1.1 CONCEPTO TÉCNICO No. CT:	**CT-6709**
1.2 ÁREA:	Técnica y de Gestión
1.3 COORDINACIÓN:	Investigación y Desarrollo
1.4 REFERENCIA CRUZADA RADICA FOPAE:	2012ER13322
1.5 RESPUESTA OFICIAL No.	RO-60561

2.1 SOLICITANTE:	CURADURÍA URBANA No. 5
2.2 PROYECTO:	Tv 1 B No. 36 C - 53 Sur
2.3 LOCALIDAD:	4. San Cristóbal
2.4 UPZ:	34. 20 de Julio
2.5 BARRIO O SECTOR CATASTRAL	El Ángulo
2.6 DIRECCIÓN:	Transversal 1 B No. 36 C - 53 Sur
2.7 CHIP:	AAA0008BMHK
2.8 MANZANA CATASTRAL:	15
2.9 PREDIO CATASTRAL:	13
2.10 ÁREA (Ha):	0.0072(*)
2.11 FECHA DE VISITA **FECHA DE EMISIÓN:**	4 de Diciembre de 2012 11 de Diciembre de 2012

Figura 1. Localización general del proyecto ubicado de la Transversal 1 B No. 36 C -53 Sur en el Plano Normativo de Amenaza por Remoción en Masa del POT (Decreto 190 de 2004), el cual se encuentra en *Amenaza Media*.

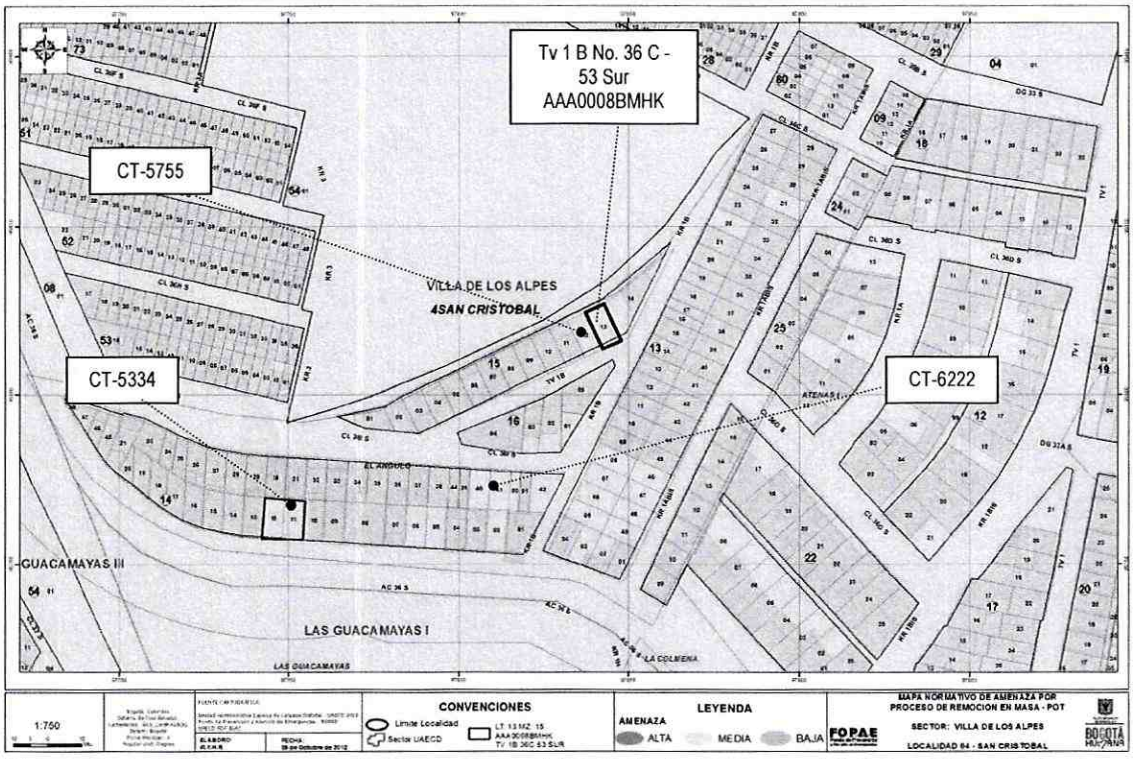
Conforme con el plano normativo de "Amenaza por Remoción en Masa" del Plan de Ordenamiento Territorial de Bogotá-POT, el sector del proyecto ubicado en la Transversal 1 B No. 36 C -53 Sur, de la Localidad de San Cristóbal, se encuentra en una zona de *Amenaza Media* por procesos de remoción en masa (Figura 1).

Fotografía No. 1. Predio en donde se desarrollará el proyecto ubicado en la Transversal 1 B No. 36 C -53 Sur.

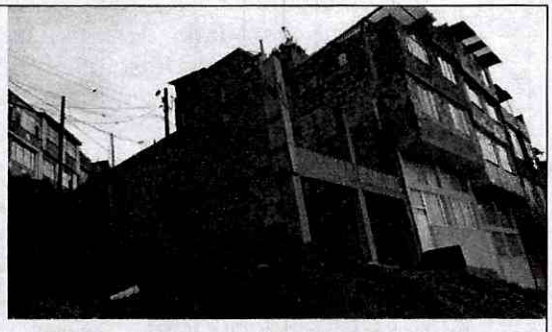
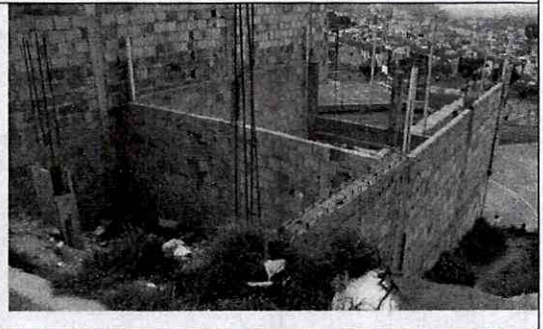
En el momento de la visita técnica al predio objeto del presente concepto técnico, se encontró una edificación en proceso de construcción mediante un sistema estructural en mampostería confinada. Esta edificación limita al oriente con un predio vacío y al occidente con una edificación de tres niveles construida en mampostería confinada.

Con base en la inspección visual se pudo establecer que el predio en mención no presenta evidencias de afectación por procesos de remoción en masa, ni de carácter local en su interior, ni de carácter general en la ladera o zonas aledañas al predio evaluado.
